Príloha č. 2.2.4

Štúdia povodňových vôd oblasti MVE Hronský Beňadik

Okresný úrad Žarnovica, odbor starostlivosti o životné prostredie, určil v Rozsahu hodnotenia špecifickú požiadavku č. 2.2.4: „V štúdiu povodňových vôd zhodnotiť vplyv činnosti na protipovodňovú ochranu príľahlého územia. Vydokladovať súlad zámeru so Smernicou 1007/60/ES - zákon č. 7/2010 Z.z. a mapami povodňového ohrozenia a povodňového rizika rieky Hron v tomto území. Posúdiť zvýšenie hladiny rieky Hron na všetky dotknuté obce vrátane obce Tekovská Breznica. Stanoviť úroveň hladiny Q100 na základe hydrotechnického výpočtu priebehu hladín s deklarovaním kapacity hate na prevedenie prietoku Q100. Tiež preveriť tvrdenie, že v porovnaní s doterajším stavom dôjde zvýšeniu hladiny rieky Hron v dôsledku výstavby MVE k záplavám extravidumu aj intravidumu katastra Tekovská Breznica už pri oveľa nižších prietokoch rieky ako tomu bolo doteraz. Posúdiť vplyv navrhovanej činnosti na priechodnosť ľadov a na vznik sekundárnych prekážok - ľadových zátarás, nakoľko v minulosti dochádzalo ku vzniku ľadových zátarás na toku Hron aj v tejto oblasti. Vypracovať spôsob, ktorým bude investor zabezpečovať prevádzanie vlastných i pripl

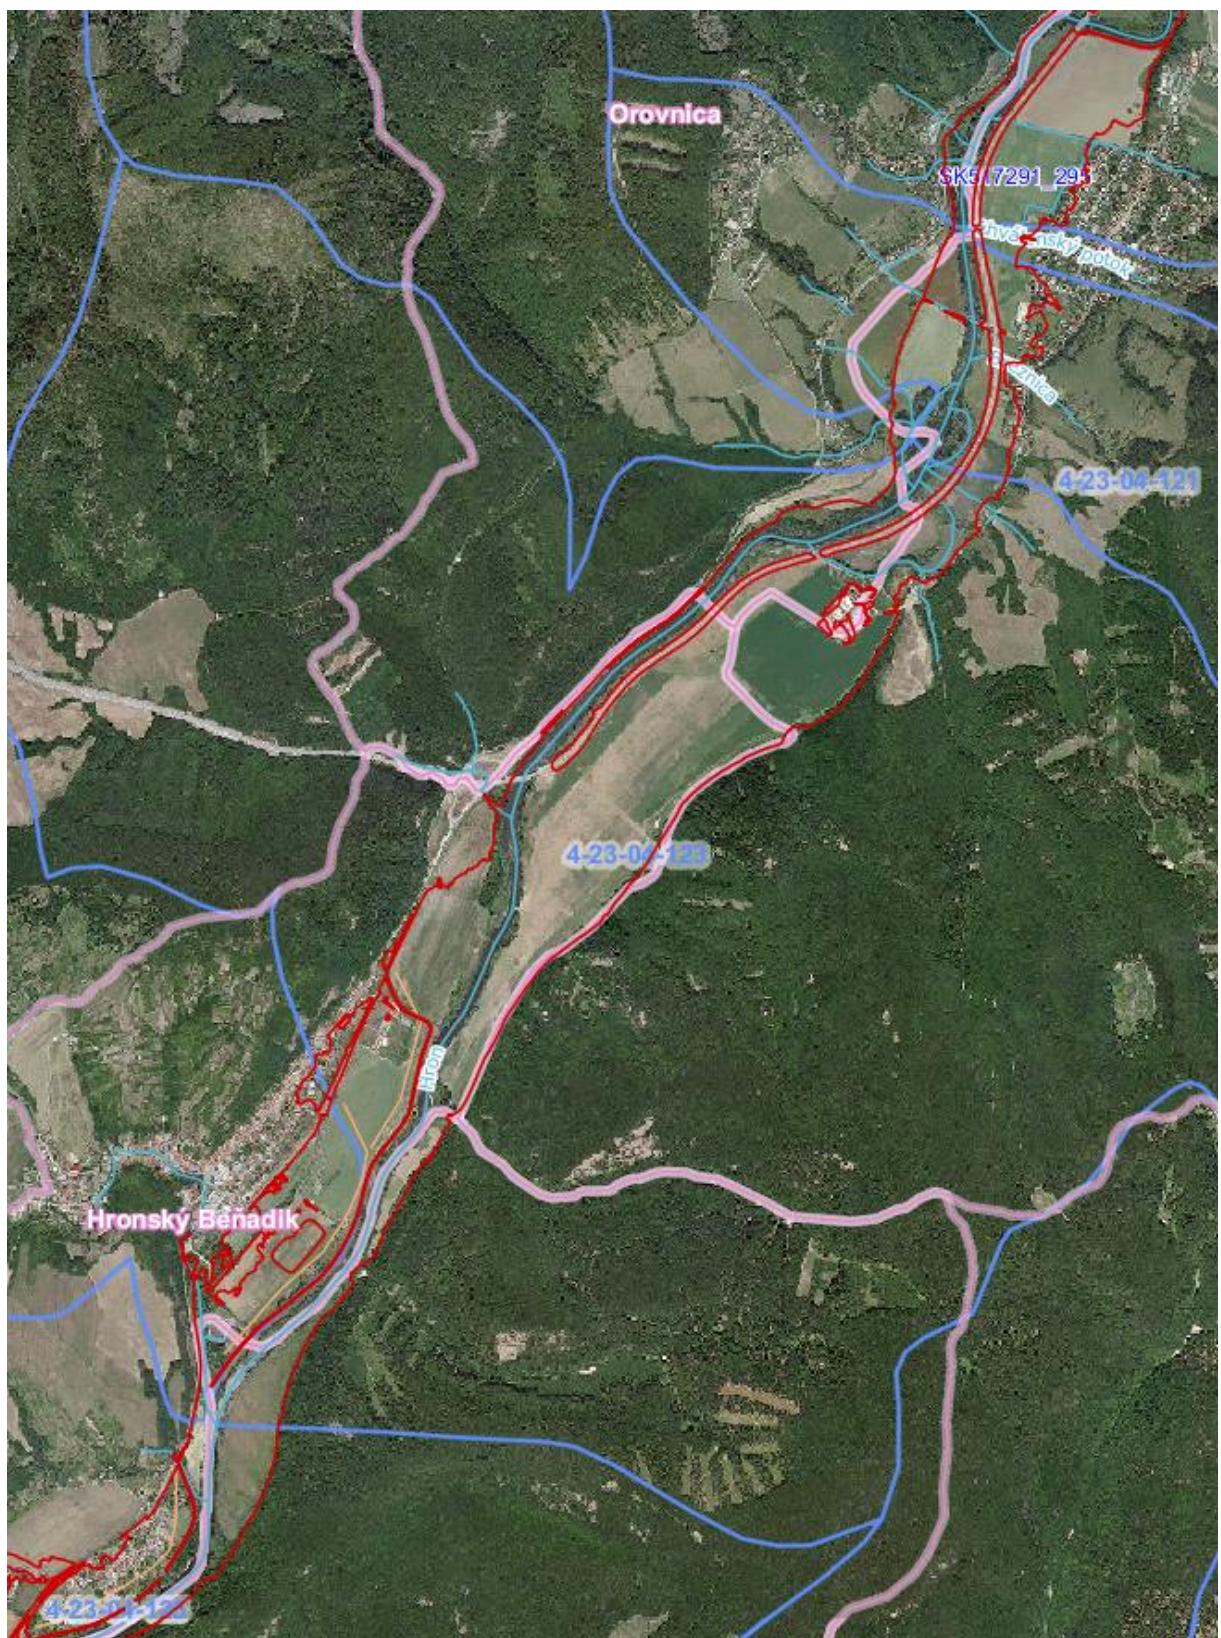
Obec TEKOVSKÁ BREZNICA: Bezpečnosť protipovodňových opatrení je navrhnutá s bezpečnosťou 0,5 m. Pre obec sú navrhnuté nasledovné opatrenia:

- Vybudovanie spätného ohrádzovania Chválenského potoka, ktorý je zaústený do rieky Hron v rkm 89,300. Ohrádzovanie je potrebné v dĺžke 400 m.

- Spätnému vzdutiu melioračného kanála v rkm 89,870 zabráni vybudovanie stavidla na rámovom prieplatke rýchlostnej cesty R1.
